PREZYDENT MIASTA BYDGOSZCZ

DECYZJA NR UP 300/2020

1. Na zlokalizowanie w pasie drogowym **ulicy Skandynawska** na terenie działki drogowej nr 78/19 obr 241, w **Bydgoszczy - przyłącza ciepłowniczego tj. urządzeń infrastruktury technicznej** niezwiązanych z potrzebami zarządzania drogami lub potrzebami ruchu drogowego, w okresie od dnia 27-04-2020r. do dnia 31-12-2022r.

Projekt zagospodarowania terenu

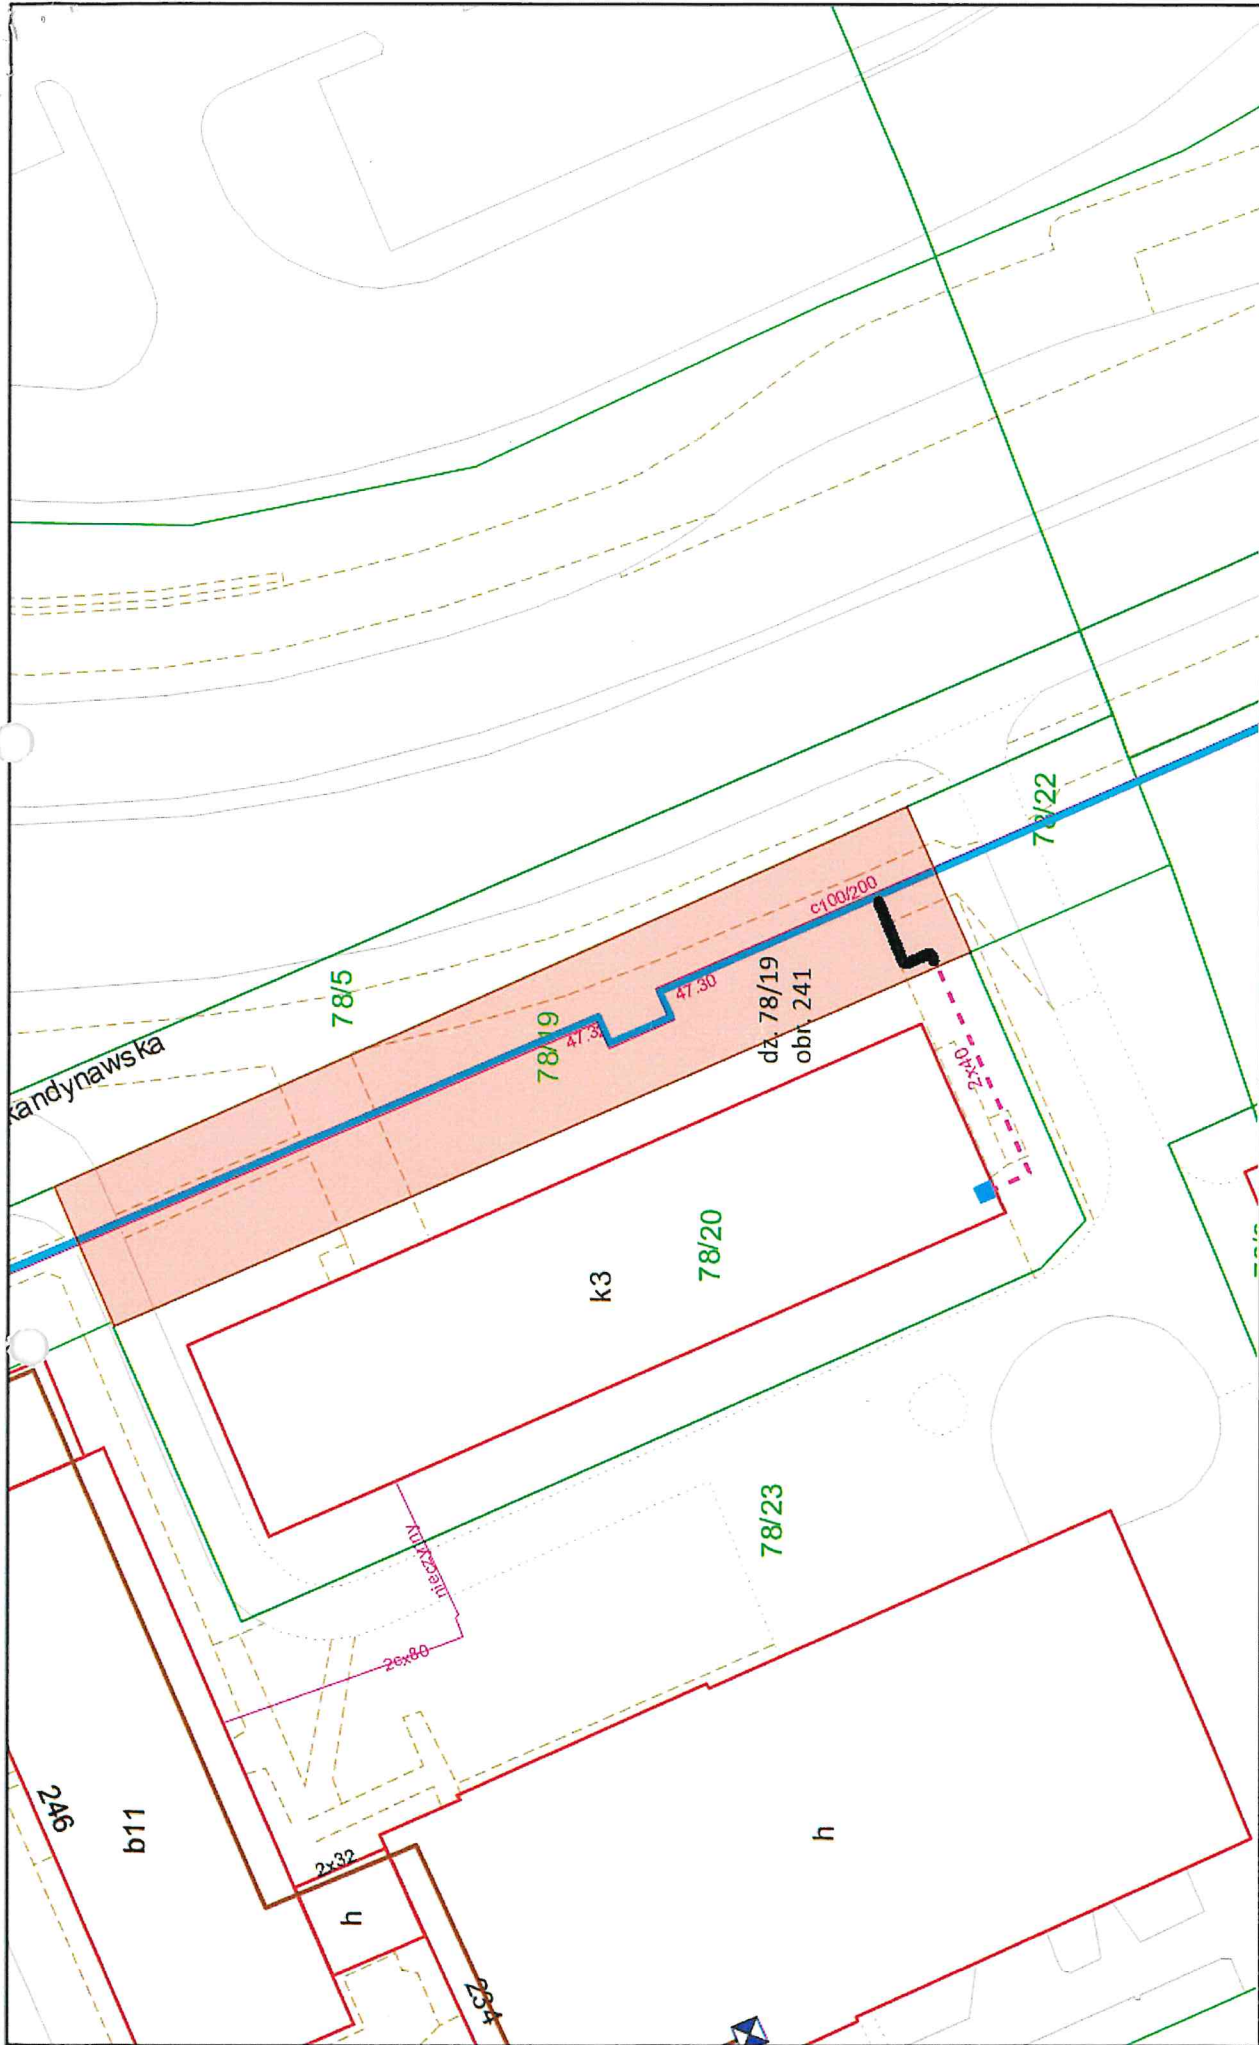
3. **Ustala się następujące warunki umieszczenia inwestycji oraz przywrócenia pasa drogowego do stanu pierwotnego:**
 - a) w przypadku kolizji w/w sieci z elementami pasa drogowego, podczas przebudowy pasa drogowego, inwestor (gestor urządzenia) na własny koszt dokona przełożenia lub zabezpieczenia uzgadnianej sieci.

- b) Inwestor (gestor urządzenia) ponosi koszt budowy lub modernizacji urządzeń, nawierzchni w pasie drogowym związanych z likwidacją kolizji projektowanych urządzeń ze stanem istniejącym.

- c) zakres i sposób odbudowy nawierzchni miejsc postojowych należy uzgodnić z zarządcą budynku
 - d) prace należy prowadzić pod nadzorem inspektora ZDMiKP tel. 582-27-73

- e) na długości zadania należy odbudować nowe elementy betonowe dopasowane wzorem i kolorem do stanu istniejącego,
 - f) w przypadku zbliżenia się z wykopem do krawężnika na odległość mniejszą niż 0,5m – na długości wykopu należy odbudować nowy krawężnik na ławie betonowej z oporem,

- g) na długości zadania należy odbudować zieleń przyuliczną zgodnie zasadami sztuki ogrodniczej,
 - h) należy wykonać badania zagęszczenia gruntu dla każdego metra zasypki gruntowej licząc od dna wykopu,

- i) do odbioru pasa drogowego należy w formie elektronicznej przedłożyć inwentaryzację powykonawczą odbudowanych konstrukcji pasa drogowego,
 - j) należy wykonać w/w inwestycję zgodnie z wymogami określonymi w rozporządzeniu Ministra Transportu i Gospodarki Morskiej z dnia 2 marca 1999 r. w sprawie warunków technicznych, jakim powinny odpowiadać drogi publiczne i ich usytuowanie (Dz. U. Nr 43, poz. 430).

- k) należy zachować wszelkie parametry zawarte w projekcie.
 - l) wniosek w sprawie zezwolenia na prowadzenie robót budowlano-montażowych w pasie drogowym należy uzupełnić o projekt organizacji ruchu.
